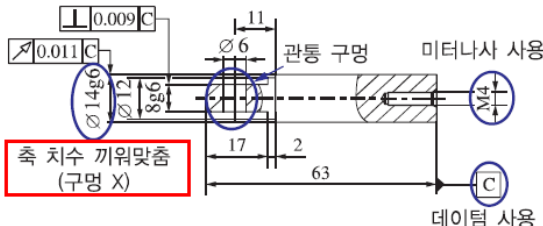
위치	오류유형	수정 전	수정 후
555~555p 번호 : 29	정답	정답 ② 해설 압축응력 $\sigma = \frac{2T}{hdl}$	정답 ③ 해설 압축응력 $\sigma = \frac{4T}{hdl}$
567~567p 번호 : 16	해설	보기 ③번 '축 치수에 끼워맞춤이 적용된 곳이 있다.' 해설 해설  축 치수 끼워맞춤 (구멍 X)	보기 ③번 '축 기준에 끼워맞춤이 적용된 곳이 있다.' 해설 '축 치수 끼워맞춤(구멍 ×)' → '끼워맞춤 치수(축 기준 ×)'

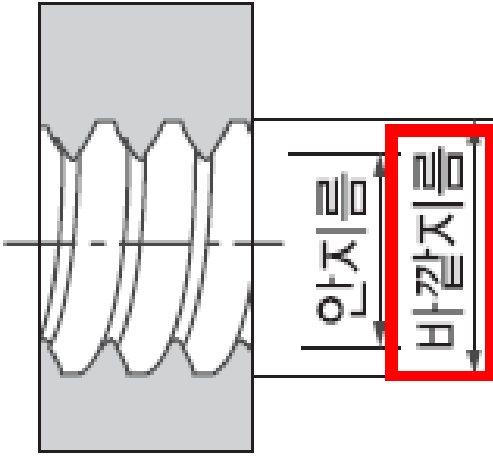
위치	오류유형	수정 전	수정 후
568~568p 번호 : 21	문제-본문	해설 ‘※ 다음 그림에서 호칭지름은 수나사의 바깥지름과 암나사의 안지름을 의미한다.’  [암나사]	해설 ‘※ 다음 그림에서 호칭지름은 수나사의 바깥지름과 암나사의 골지름을 의미한다.’ 바깥지름 → 골지름
